PROJET DE CONSTRUCTION D'UN NOUVEL ÉDICULE À LA  
STATION DE MÉTRO VENDÔME ET D'UN NOUVEAU LIEN  
PIÉTONNIER JUSQU'AU CENTRE UNIVERSITAIRE DE SANTÉ  
MCGILL (CUSM)

RAPPORT DE LA COMMISSION DE CONSULTATION PUBLIQUE  
PRÉSENTÉ AU COMITÉ DE SUIVI DES ACTIFS DU CONSEIL  
D'ADMINISTRATION DE LA SOCIÉTÉ DE TRANSPORT DE MONTREAL

MARS 2017

Figure 5 – Plan illustrant le mur séparant le quai sud du métro et la zone de l'AMT

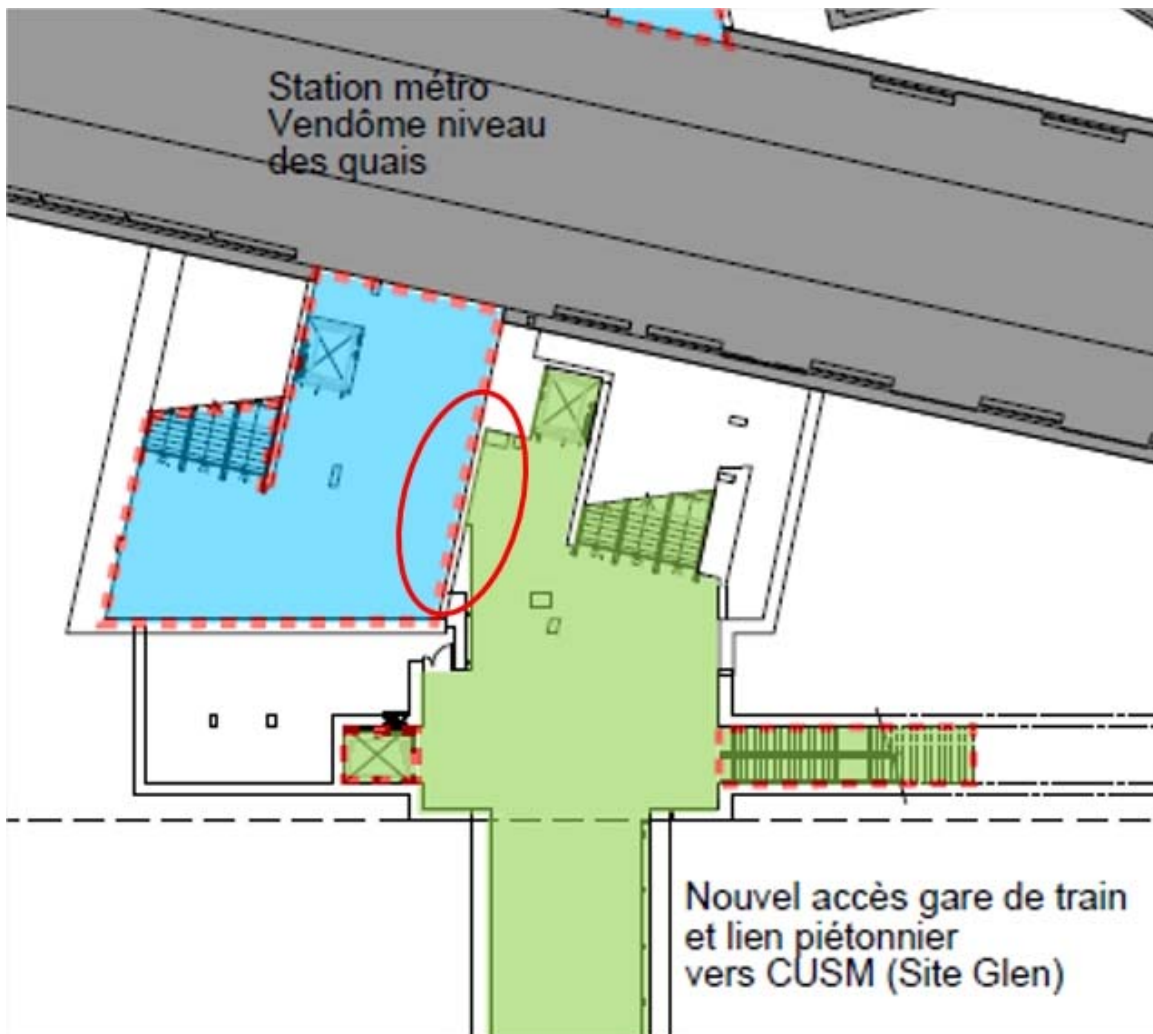
La nécessité (ou la position) du mur séparant, dans le tunnel, la partie contrôlée de la station de Métro, quai sud, en direction est et celle non contrôlée venant de l'AMT a été questionnée et il a été suggéré de réaménager les espaces afin de permettre un accès direct et rapide depuis ou vers le quai sud du Métro, en direction est, et ainsi éviter aux usagers de l'AMT ou autres utilisateurs du corridor vers le CUSM de devoir monter vers l'édicule et redescendre ensuite dans la station de métro pour accéder au métro. La commission considère également que l'aménagement tel que planifié n'est pas optimal et suggère que la STM explore la possibilité de raccourcir le trajet tel que proposé ci-dessus.

**La commission recommande à la STM d'effectuer une relecture des plans de construction afin d'évaluer la faisabilité :**
